43F-5-001

不具合連絡書

配布先		製造部長	製造副部長	営業課	管理課	技術課	精研課	品証課	品技課	生産一課	生産二課	生産三課	生産四課	生産五課	めつき課	生技課	承認	確認	作成
部数		1	1	1	1	1	1	1	1	1	1	1	1	1	1	1	駒津 12.5.02 博久	黒岩 12.5.02 映次	駒津 12.5.02 博久
連絡受理日		2012年 5月 2日 AM/PM																	
不具合受付者名		営業 ・ 品質保証2課 品質保証3課 駒津																	
客先名		モレックス大連 連絡者名 品証 劉本華様																	
客先よりの連絡方法		()電話 ()郵便 ()荷物 (O)Eメール ()FAX																	
不具合区分		()苦情 (O)不良 ()クレーム ()調査依頼																	
図番 / 品名		503451-1209 / HI-FIX COAX HARNESS FOR																	
ロットNo./数量		12.04. 17.1L.0001-0006 / 90,000個

略図(必要な場合のみ)

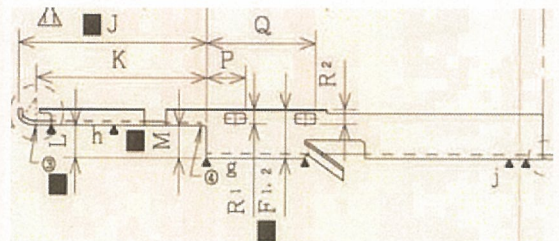
L項目 0.91+0.07/-0が0.89~0.905と規格マイナス公差外
